STŘECHA OBJEKTU
M1:75

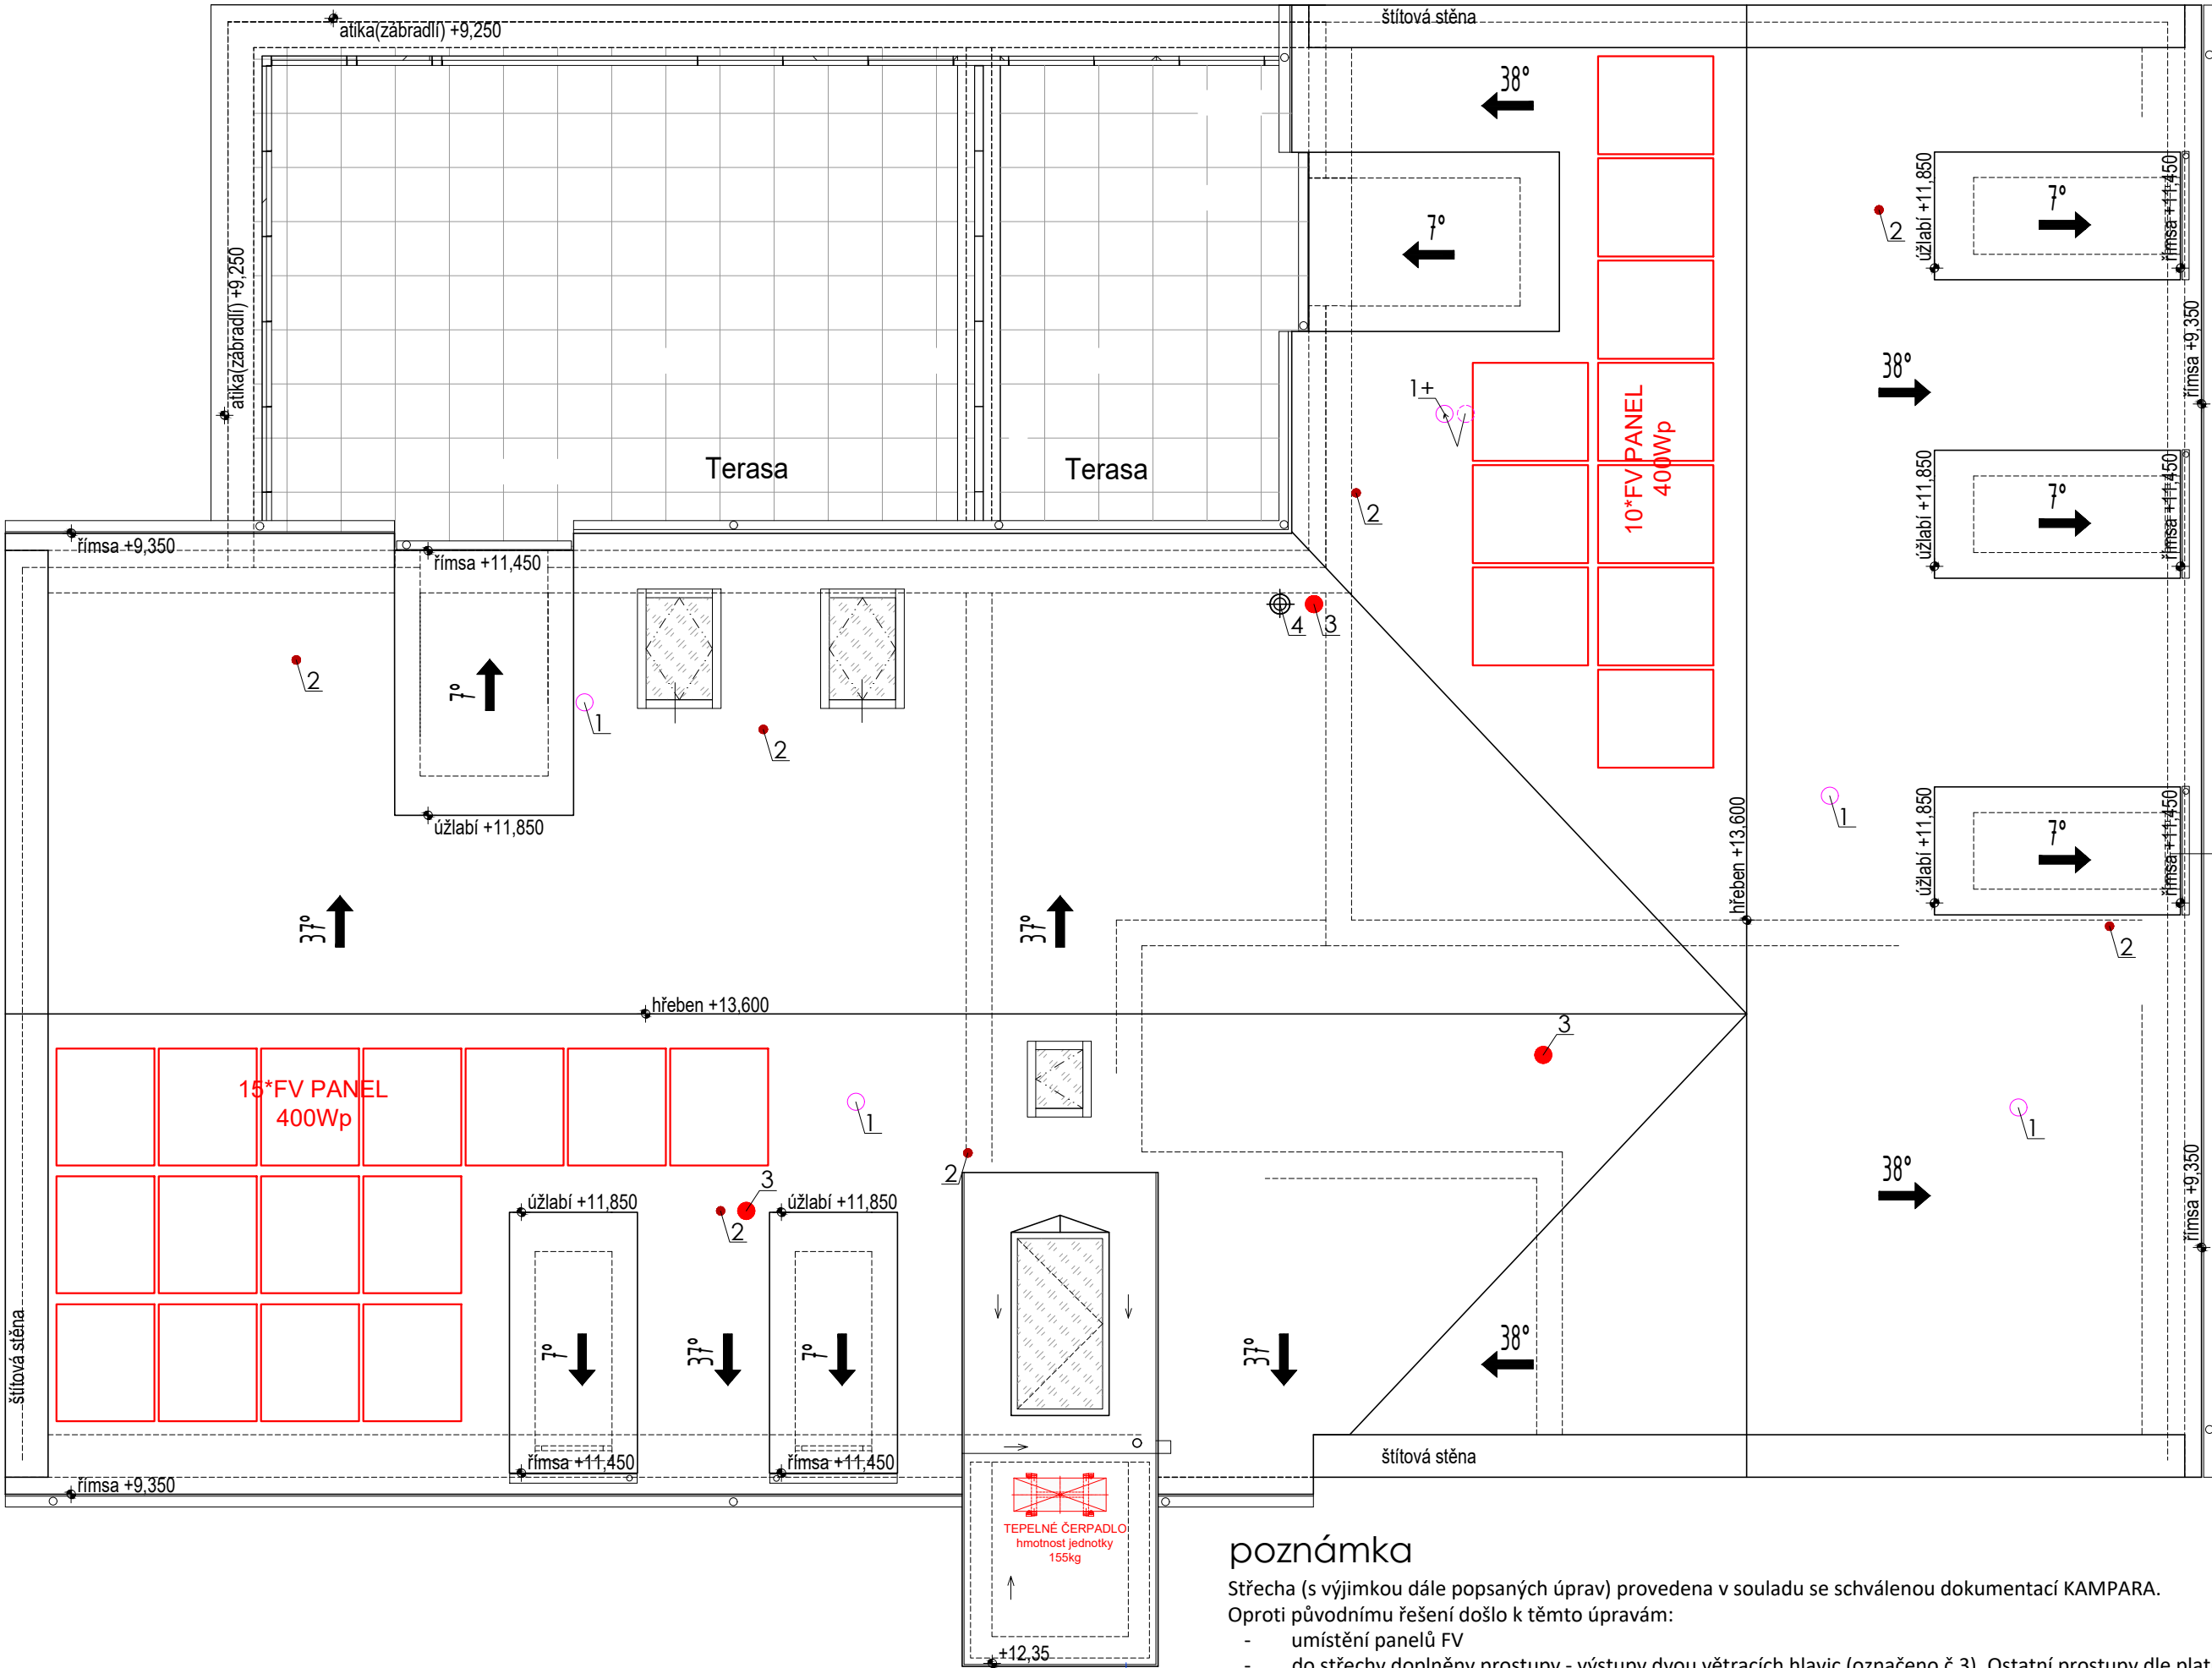
poznámka
Střecha (s výjimkou dále popsaných úprav) provedena v souladu se schválenou dokumentací KAMPARA.
Oproti původnímu řešení došlo k těmto úpravám:
- umístění panelů FV
- do střechy doplněny prostupy - výstupy dvou větracích hlavic (označeno č.3). Ostatní prostupy dle platné dokumentace.
- umístění tepelného čerpadla na střeše výtahu (v poloze nad nosnou stěnou)
